Visite Délégation Formation Spécialisée du Comité

DIRECTION : DSI Siège de LILLE

LOCALISATION : 1^{er} étage - socle Sud Est (aile C – D et E)

DATE DE LA VISITE : Mardi 10 février 2026

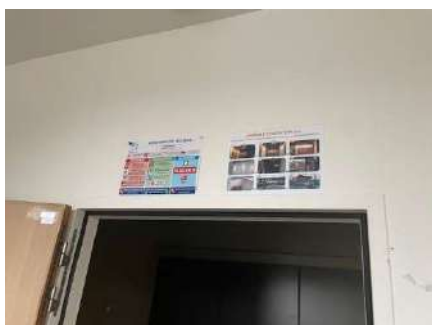
Espaces encombrés avec risques de chutes (hauteur et plain-pied) sur différentes zones de stockage

Stockage des écrans sur les armoires et marche pied à jeter !
